改善箇所説明図

大型路線バスのエンジン ECU において、設計検討が不十分なため、以下の不具合が生じるおそれがある。

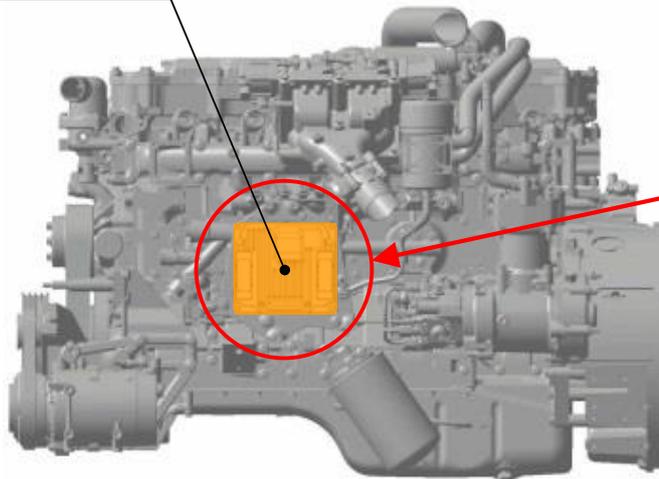
基準不適合発生箇所
(ソフトウェア)

- ① スターター作動時にピニオンギヤとリングギヤの噛み合い不良が発生すると、メインスイッチの接点を介さずコイル側にモーターを駆動する電流が流れ続けてしまう。そのため、コイルが熱ダメージを受けて損傷すると、スターターが不動になり、エンジンを始動出来なくなる。
- ② DPF の詰まりや酸化触媒の効率低下を誤検知することがある。そのため、エンジン出力が制限されると共に DPF 再生不可の警告が表示され、次回エンジン始動時にエンジン警告灯が点灯する。

全車両、エンジン ECU のソフトウェアを対策品に書き換える。

識別：作業完了車には、車両左後方点検リッド裏の中央上部に白色ペイントを塗布する。
